In merito al documento di consultazione:

"Proposta di schede tecniche per la quantificazione dei risparmi di energia primaria relativi agli interventi di cui all'art. 5, comma 1, dei decreti ministeriali del 24 aprile 2001 – 16 gennaio 2003"

emesso dall'Autorità per l'Energia Elettrica ed il Gas, ed in particolare in merito all' "Allegato alla Scheda Tecnica n. 12" (par. 3 "Requisiti", p.to b), ove si evidenzia, quale requisito per il diritto ai titoli di efficienza energetica, **"sistemi di produzione combinata di energia elettrica e calore che abbiano il rapporto tra energia termica utile e energia elettrica netta prodotta superiore ad 1"**, si desidera esprimere le seguenti considerazioni:

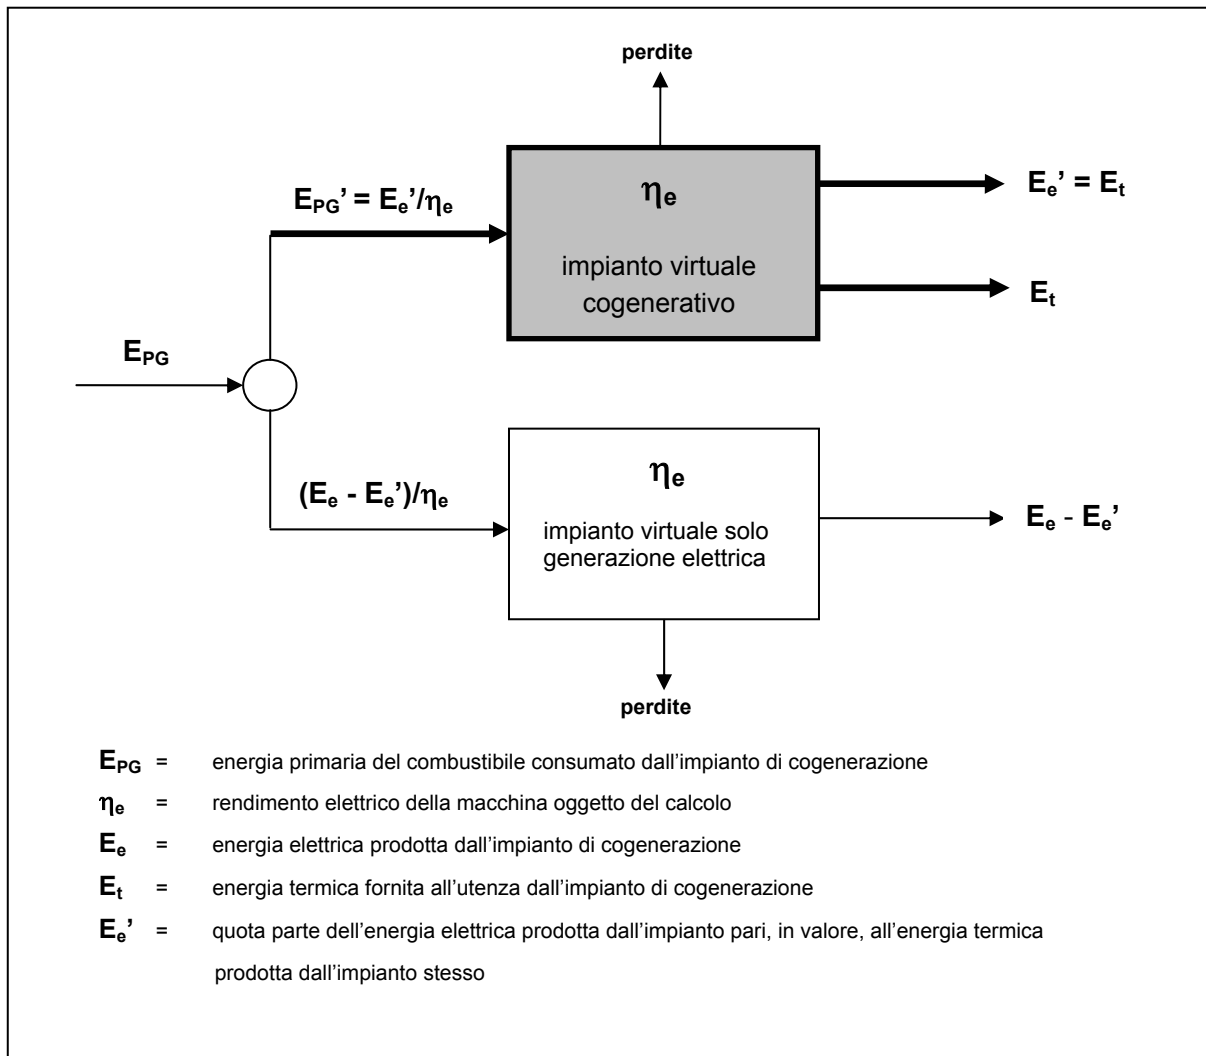
Il concetto della ns. proposta si basa, sulla divisione dell'impianto oggetto di valutazione in due impianti virtuali, che mantengano lo stesso rendimento elettrico η_e , in cui:

- uno produca tutta l'energia termica utile dell'impianto originale ed una quota di energia elettrica E_e' pari in valore, nella condizione $E_t / E_e > 1$, all'energia termica prodotta, $E_e' = E_t$;
- un secondo impianto produca solo l'energia elettrica in eccesso, $E_e - E_e'$, rispetto a quella prodotta con il primo impianto.

I TEE sono calcolati su tutta l'energia, termica ed elettrica, prodotta dal primo impianto, quindi sarebbe premiata solo una quota parte di energia elettrica prodotta dall'impianto "vero", mentre è considerata comunque tutta l'energia termica utile.

Inoltre, si vuole sottolineare che considerando il risparmio energetico quando $E_t / E_e \leq 1$ si pone una certa continuità nell'ottenimento dei TEE, anche nel caso di diminuzione, da un anno all'altro, della richiesta di energia termica utile per condizioni climatiche sfavorevoli, ad es. inverno poco rigido,

Nella figura seguente è meglio esemplificato quanto sopra esposto.

L'assegnazione dei TEE è lasciata ancora al meccanismo di calcolo del coefficiente **RTN** ma con le quantità di energia elettrica prodotta diverse secondo il valore del rapporto E_t / E_e e quindi, riassumendo:

- a) **se $E_e < E_t$ → l'energia elettrica da utilizzare nella formula e, quindi, nella definizione della macchina cogenerativa è quella totale E_e**
- b) **se $E_e \geq E_t$ → la quota di energia elettrica da utilizzare per definire la quota parte di macchina cogenerativa da valutare è $E_e' = E_t$;**
